**Европейская экономическая комиссия****Комитет по внутреннему транспорту****Всемирный форум для согласования правил  
в области транспортных средств****Рабочая группа по вопросам освещения и световой сигнализации****Восемьдесят пятая сессия**

**Другие правила ООН:****Правила № 10 ООН (электромагнитная совместимость)****Предложение по дополнению 2 к поправкам серии 06  
к Правилам № 10 ООН****Представлено экспертом из Чешской Республики при поддержке  
целевой группы по электромагнитной совместимости\***

«Рис. 1

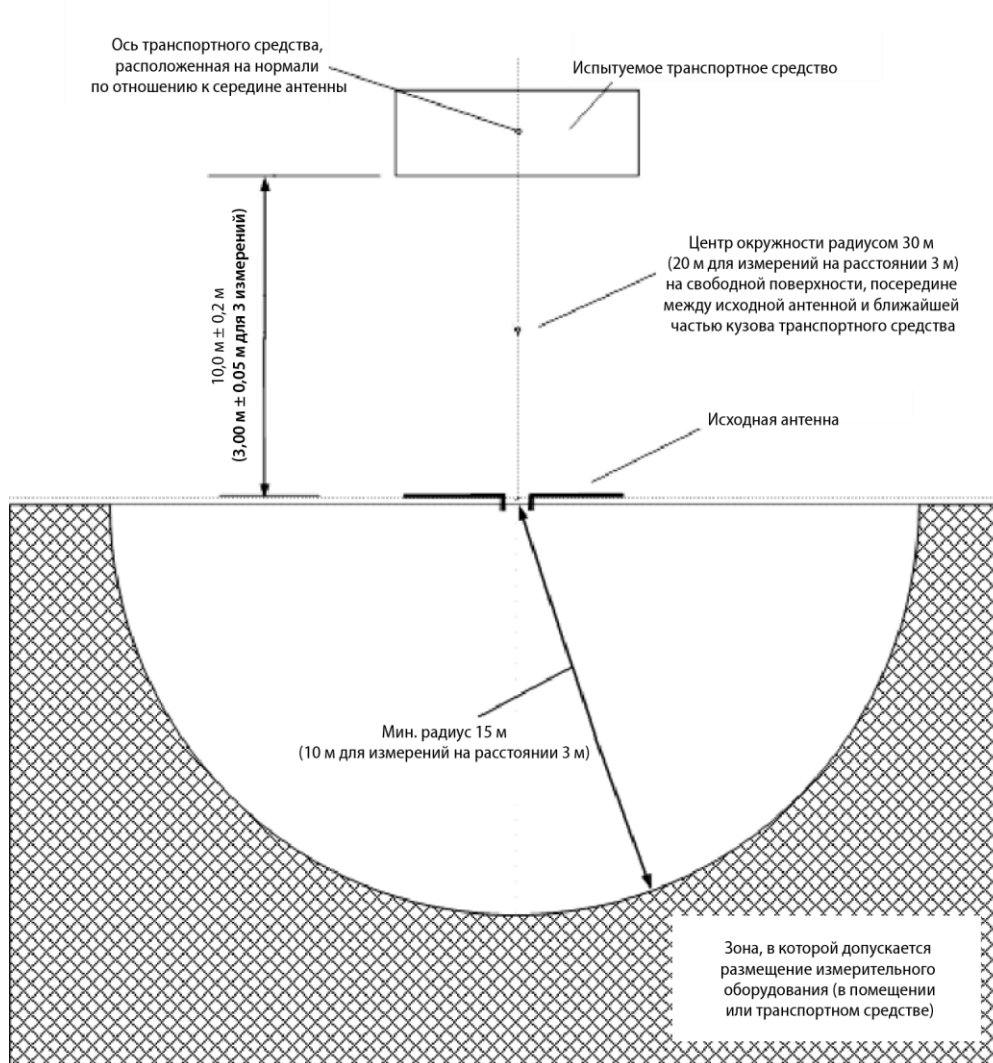
Приложение 4 — Добавление 1, рис. 1 изменить следующим образом:

1. На рис. 1 в добавлении 1 к приложению 4 не указано альтернативное размещение антенны на расстоянии 3 м. В стандарте CISPR 12 в примечании под аналогичным рисунком альтернативное размещение антенны на расстоянии 3 м

предписывается следующим образом: «Размеры  $10,0\text{ м} \pm 0,2\text{ м}$  могут быть изменены на  $3,00\text{ м} \pm 0,05\text{ м}$  в соответствии с пунктами 5.2.3.2 и 5.2.3.4». В настоящем предложении содержатся официальные поправки к рис. 1.

Свободная горизонтальная поверхность, не отражающая электромагнитных волн, границы поверхности определяются эллипсом
